**ERRATA OF THE CFW501 USER'S MANUAL  
ERRATA DEL MANUAL DEL USUARIO CFW501  
ERRATA DO MANUAL DO USUÁRIO CFW501**

Document: 10007745260 / 00

Figure 1: Signals of the connector of the CFW500-CRS485-B plug-in module

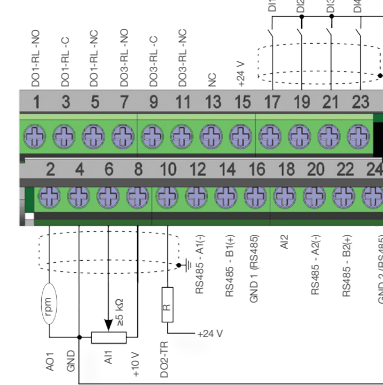
The functions in two terminals have been changed:

- 16, from GND to GND1 - GND exclusive for RS485 port 1.
- 24, from GND to GND2 - GND exclusive for RS485 port 2.

| Conector / Conector | Description / Descripción / Descrição (*)   |
|---------------------|---|
| 16                  | GND 1 GND 1 (RS485)   |
| 24                  | GND 2 GND 2 (RS485)   |

Figure 3.4: Signals of the connector of the CFW500-CRS485 plug-in module

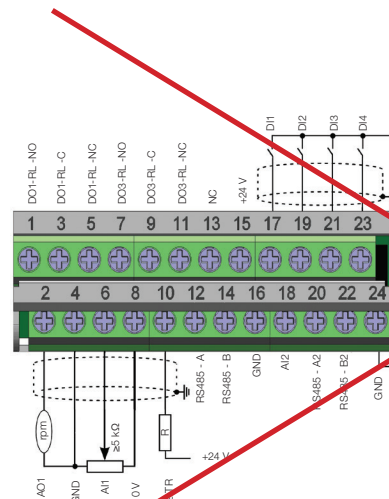
| Conector / Conector | Description / Descripción / Descrição (*)   |
|---------------------|---|
| 16                  | GND Reference 0 V / Referencia 0 V / Referência 0 V   |
| 24                  | GND Reference 0 V / Referencia 0 V / Referência 0 V   |
